**Mise en compatibilité du plan local d'urbanisme de
Quévreville-la-Poterie
avec la déclaration d'utilité publique
du projet de contournement Est de Rouen – Liaison A28-A13
présentée par le Préfet de Région**

**Avis de l'autorité administrative de l'État
compétente en matière d'environnement
sur le dossier présentant la mise en compatibilité du PLU et
comprenant le rapport environnemental**

Figure 1 : Bande EPDUP dédiée au projet de liaison A28-A13
- Source : extrait du dossier (pièce G)

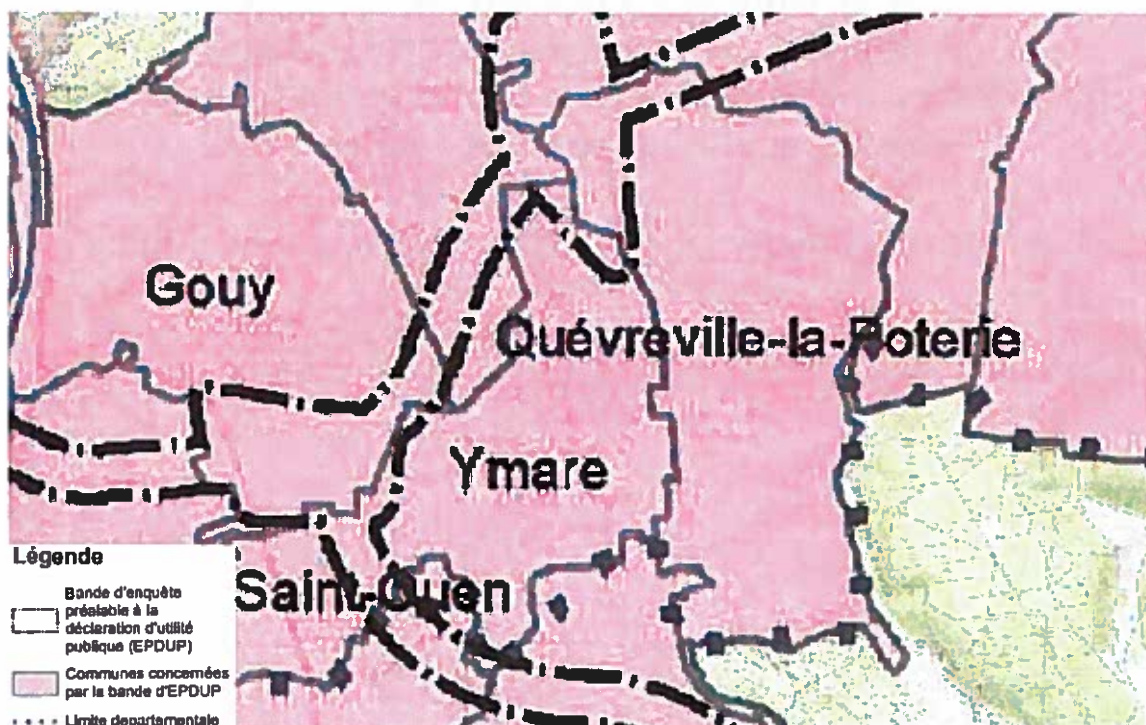
L'autorité environnementale émet toutefois quelques remarques, précisées dans l'avis détaillé ci-dessous, et suggère notamment d'argumenter de façon plus précise la cohérence du projet de mise en compatibilité du PLU avec les intentions exprimées à l'échelon intercommunal de réalisation de la future zone artisanale du Mont Jarret partiellement située dans l'emprise de la bande EPDUP.
